Добавление 33: Правила № 34

Пересмотр 2 – Поправка 2

Поправки серии 03 – Дата вступления в силу: 15 июня 2015 года

Единообразные предписания, касающиеся официального утверждения транспортных средств в отношении предотвращения опасного возникновения пожара

"Образец В

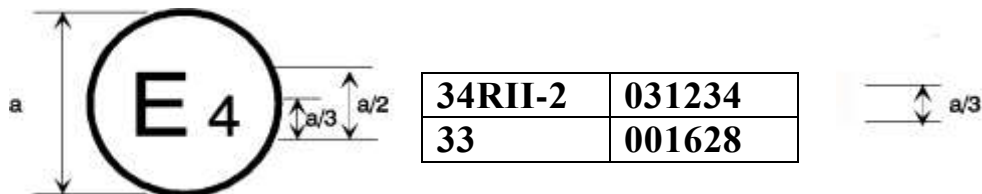
Приложение 2, образец В изменить следующим образом:

Приведенный выше знак официального утверждения, проставленный на транспортном средстве, указывает, что данный тип транспортного средства официально утвержден в Нидерландах (E4) на основании Правил № 34, части I или IV и II-1, и Правил № 33*. Номера официального утверждения указывают, что на момент предоставления соответствующих официальных утверждений Правила № 34 включали поправки серии 03, а Правила № 33 оставались в их первоначальном варианте.

Приведенный выше знак официального утверждения, проставленный на транспортном средстве, указывает, что данный тип транспортного средства официально утвержден в Нидерландах (E4) на основании Правил № 34, части I или IV и II-2, и Правил № 33*. Номера официального утверждения указывают, что на момент предоставления соответствующих официальных утверждений

Правила № 34 включали поправки серии 03, а Правила № 33 оставались в их первоначальном варианте".
